Fujitsu Printer XL-9450 ハードウェアガイドの訂正について

このたびは、XL-9450(以降、本製品)をお買い上げいただき、誠にありがとうございます。
本製品のハードウェアガイド（冊子および CD-ROM に格納の PDF マニュアル）に関して、誤りがありましたので以下の通り訂正いたします。
本製品をお使いになる前に、本紙をよくお読みになり正しくお使いいただきますようお願いいたします。

1. ハードウェアガイド 6ページ, 225ページ

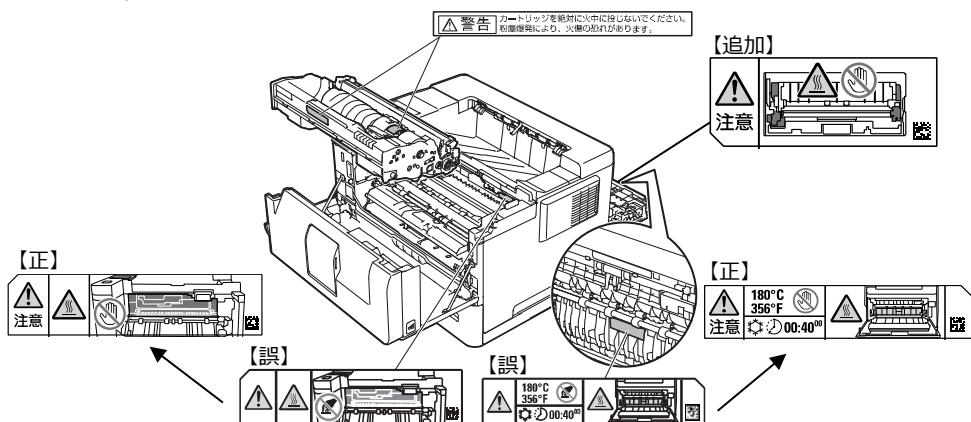
「定期交換部品の交換時期の目安」の表、注意事項を次のように訂正します。

定期交換部品	交換時期の目安
定着器	10万ページ印刷ごとを目安に「定期交換キット」で交換
用紙搬送ローラキット	
給紙トレイ搬送ローラキット	
転写ローラキット	
600K 交換キット	60万ページ印刷を目安に「600K 交換キット」で装置寿命まで2回交換

【注】上記は、A4サイズ横送り(LEF)換算／片面印刷での目安であり、これ以外の印刷の場合、交換時期がずれることがあります。

定期交換部品	交換時期の目安
定着器	10万ページ印刷ごと、 <u>または通電時間(5,000時間)</u> を目安に「定期交換キット」表示で交換
用紙搬送ローラキット	
給紙トレイ搬送ローラキット	
転写ローラキット	
600K 交換キット	60万ページ印刷を目安に「600K 交換キット」表示で装置寿命まで2回交換

【注】上記は、A4 サイズ横送り換算 (LEF) 片面印刷での目安であり、用紙サイズや用紙種類、印刷条件などにより印刷ページ数が減少します。

また、定着器については、規定の印刷ページ数または、規定の通電時間に早く到達した方が交換時期となります。
